**AVIS RELATIF À LA PROTECTION
CONTRE LES EVENTUELS EFFETS NOCIFS ET NUISANCES
PROVOQUÉS PAR LES RAYONNEMENTS NON IONISANTS
GÉNÉRÉS PAR DES ANTENNES ÉMETTRICES STATIONNAIRES**

Commune : DISON - Exploitant : ORANGE

Référence exploitant : 263L1_3/30016L1_3/40016L1_3/50016L1_3

Rapport n° 1322 / 2024

Figure 1 : Vue en plan des lieux de séjour et des points de contrôle

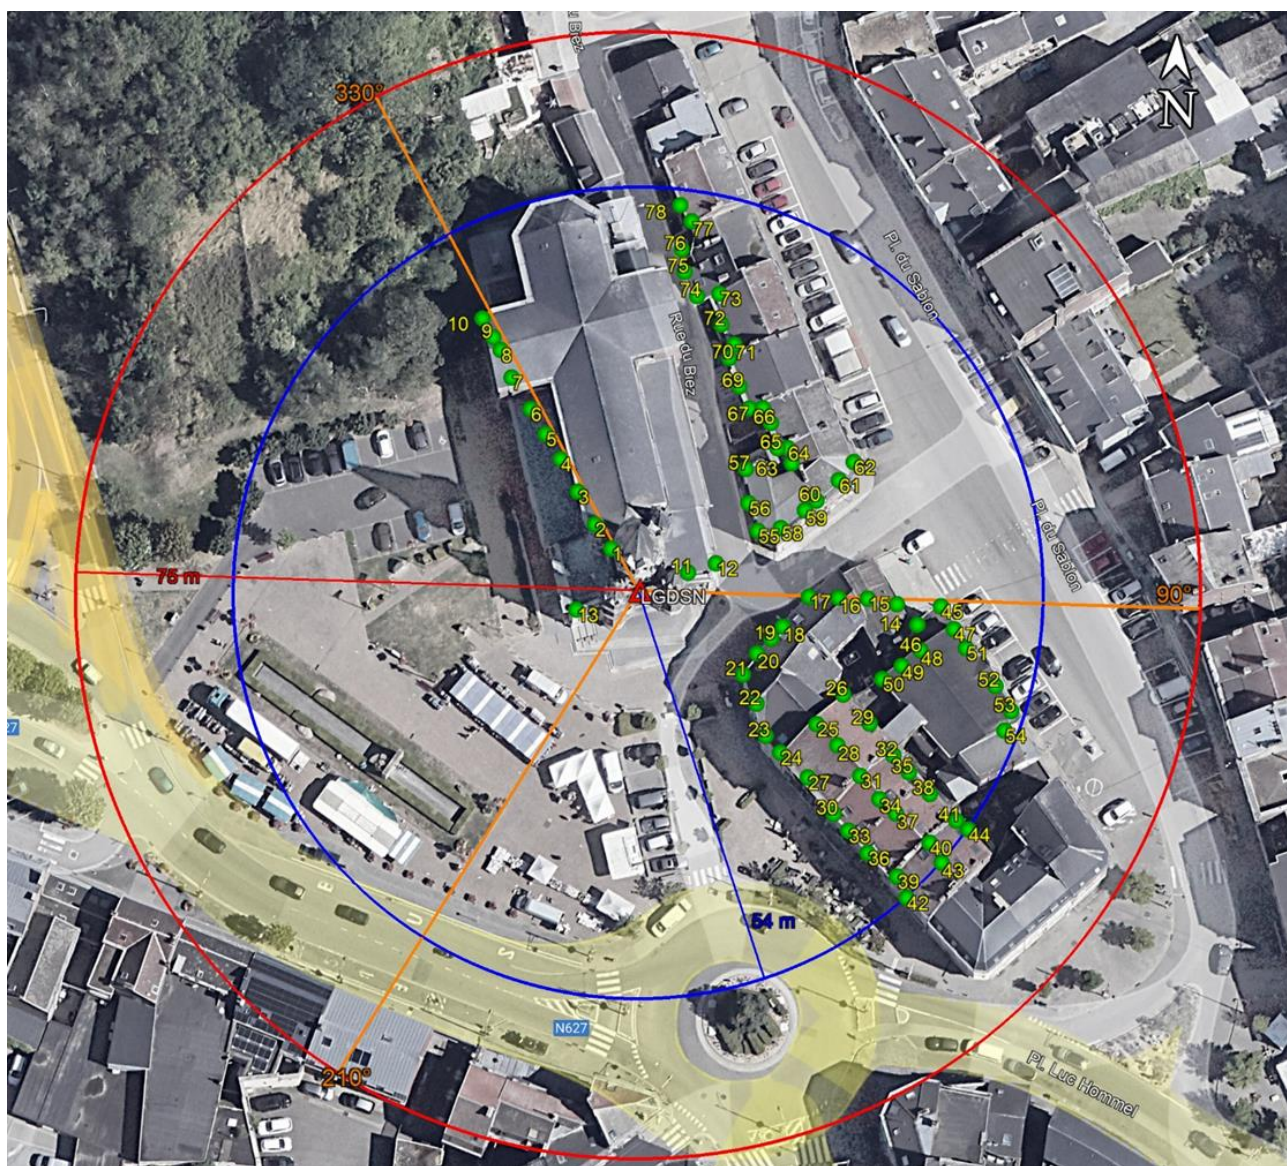
- le numéro du point de contrôle repris sur un des plans de la figure 1;
- le numéro du LS dans lequel se trouve le point de contrôle de la 1^{ère} colonne ;
- l'atténuation d'obstacle prise en compte pour le calcul de l'indice d'exposition dans le LS ;
- le résultat du calcul de l'indice d'exposition.

N° point de contrôle	LS	Atténuation (dB)	Indice d'exposition relatif à la limite par installation IE_i
16	LS16	3,0	0,022
14	LS14	3,0	0,022
17	LS16	3,0	0,021
18	LS18	3,0	0,021
15	LS14	3,0	0,020
19	LS18	3,0	0,018
46	LS45	3,0	0,017
35	LS33	3,0	0,017
32	LS30	3,0	0,017
78	LS77	3,0	0,016
45	LS45	3,0	0,016
48	LS45	3,0	0,016
38	LS36	3,0	0,016
55	LS55	3,0	0,016
20	LS18	3,0	0,015
44	LS42	3,0	0,015
77	LS77	3,0	0,015
49	LS45	3,0	0,015
58	LS55	3,0	0,015
41	LS39	3,0	0,015
26	LS24	3,0	0,014
47	LS45	3,0	0,014
53	LS45	3,0	0,014
34	LS33	3,0	0,014
59	LS55	3,0	0,014
37	LS36	3,0	0,014
51	LS45	3,0	0,014
52	LS45	3,0	0,014
54	LS45	3,0	0,013
50	LS45	3,0	0,013
43	LS42	3,0	0,013
31	LS30	3,0	0,013
29	LS27	3,0	0,013
60	LS60	3,0	0,013
40	LS39	3,0	0,012

En ce qui concerne les antennes de l'installation mentionnées dans le tableau 1, la distance maximale à laquelle la limite pourrait être atteinte, à l'extérieur, est égale à 73,0 m. S'il n'y a pas de LS à une distance inférieure, les antennes respectent forcément la limite d'immission.

Dans le cas des LS situés à l'intérieur des bâtiments, une atténuation d'obstacle est prise en compte et il en résulte que la distance maximale à laquelle la limite pourrait être atteinte se réduit à 51,7 m.

Figure 2 : Vue en plan des installations d'antennes dans un rayon de 300 mètres autour de l'installation faisant l'objet de la demande d'avis

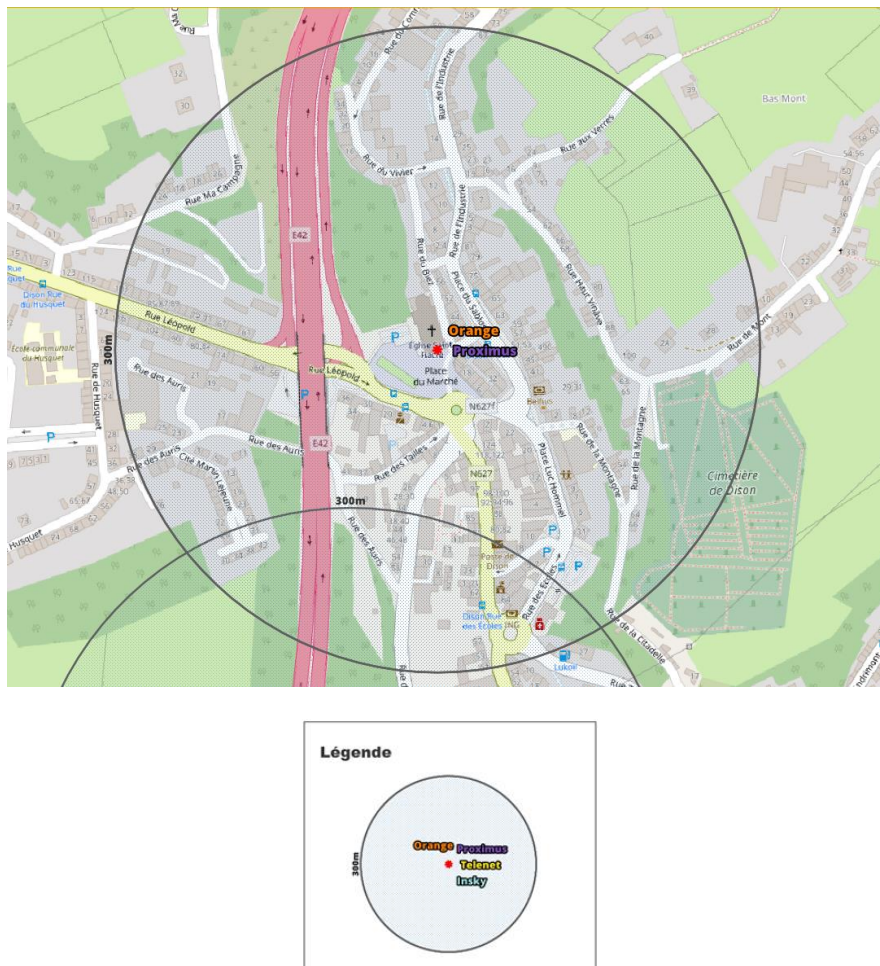
Le plan en projection verticale de la figure 2 indique la localisation des installations d'antennes émettrices stationnaires visées par le décret et situées dans un rayon de 300 mètres autour de l'installation référencée dans le paragraphe 2 et localisée au centre du cercle. Les données de localisation de ces antennes et les avis correspondant sont accessibles via le cadastre en ligne des antennes émettrices stationnaires⁶. Les installations prises en compte dans l'évaluation du respect de la limite cumulative sont les installations d'antennes émettrices déclarées en service par l'exploitant à la date du présent avis, à l'exception de l'installation référencée dans le paragraphe 2 et éventuellement d'autres installations ayant fait l'objet d'une demande d'avis à la même date et qui sont situées à l'intérieur de la zone de 300 mètres de rayon.

- a) il y a au plus 4 installations d'antennes émettrices stationnaires présentes dans la zone d'évaluation de 300 mètres de rayon représentée dans la figure 2, y inclus l'installation référencée dans le paragraphe 2 : la limite cumulative définie à l'article 4, §2 du décret est nécessairement respectée dans les lieux de séjour à l'intérieur de la zone d'évaluation de 300 mètres de rayon ;

- b) il y a exactement 5 installations d'antennes émettrices stationnaires présentes dans la zone d'évaluation de 300 mètres de rayon représentée dans la figure 2, y inclus l'installation référencée dans le paragraphe 2 et il existe, pour 3 ou 4 de ces installations, un avis attestant le respect de la limite abrogée de 3 V/m : la limite cumulative définie à l'article 4, §2 du décret est nécessairement respectée dans les lieux de séjour à l'intérieur de la zone d'évaluation de 300 mètres de rayon ;

- c) dans tous les autres cas, il a été vérifié que la limite cumulative définie à l'article 4, §2 du décret n'est pas dépassée dans les lieux de séjour sur base du nombre d'installations localisées dans la zone d'évaluation de 300 mètres de rayon représentée dans la figure 2, de leur localisation ainsi que des données inscrites dans la figure 1 et au paragraphe 4 du présent avis et dans les avis attestant le respect de la limite par installation ou de la limite abrogée de 3 V/m relatifs aux autres installations reprises dans la figure 2.

Compte tenu des considérations ci-dessus, il apparaît que l'intensité du rayonnement électromagnétique généré, dans les lieux de séjour situés dans un rayon de 300 mètres autour de l'installation référencée dans le paragraphe 2, par l'ensemble des antennes émettrices stationnaires de l'ensemble des exploitants du même site d'antennes émettrices stationnaires respecte la limite fixée à l'article 4, § 2 du décret.
